品番	TBV03415Z1	品名	壁付サーモスタット混合水栓	2 / 3
----	------------	----	---------------	-------

金具補修品互換性情報	製品の前期型品・後期型品を識別し、それぞれに対応した補修品を選定してください。	2_A1_0070
------------	---	-----------

件名	アーチハンドル補修時の注意情報					
対象製品	TBV03435J、TBV03435Z、TBV03436J、TBV03436Z、TBV03440J、TBV03441J、TBV03441Z	TBV03454J、TBV03414J、TBV03414J1、TBV03414Z、TBV03414Z1、TBV03415J、TBV03415J1	TBV03415Z、TBV03415Z1、TBV03416J、TBV03416Z、TBV03416ZA、TBV03417J、TBV03417Z	TBV03417ZA、TBV03425J、TBV03452J、TBV03452Z、TBY01405J、TBY01405J1	TBY01405Z、TBY01405Z1、TBY01406J、TBY01406Z、TBY01406ZA	他

新旧製品識別方法

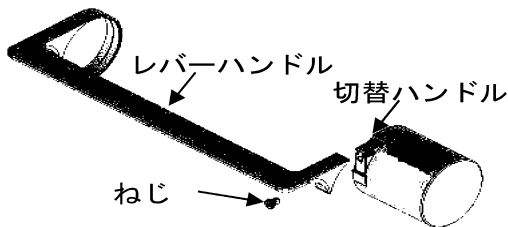
前期型品	切替時期 2023年11月	後期型品
<p>製造ロット 2023年10月31日まで</p> <p>切替ハンドル ねじを外した内部形状</p>  <p>めねじ 切替ハンドル ねじ 小さな突起</p> <p>現物での突起見え方</p>	<p>製造ロット 2023年11月1日以降</p> <p>切替ハンドル ねじを外した内部形状</p>  <p>めねじ 溝 大きな突起</p> <p>現物での突起見え方</p>	
<p>製造年月日の確認方法</p> <p>例) 230405=2023年4月5日</p>

ねじ緩み補修の際は、TH5D0477（切替ハンドル、レバーハンドル、ねじセット）で交換ください。

ねじ緩み補修以外の補修でねじだけ手配な場合は後期型品とはねじ長さが異なりますのでご注意ください。
前記型品用：TH61504M
(後期型品用：分解図参照)

注意 切替ハンドル、レバーハンドル、ねじのセットで新旧互換があります。各部品のみでの交換では新旧互換がありません。
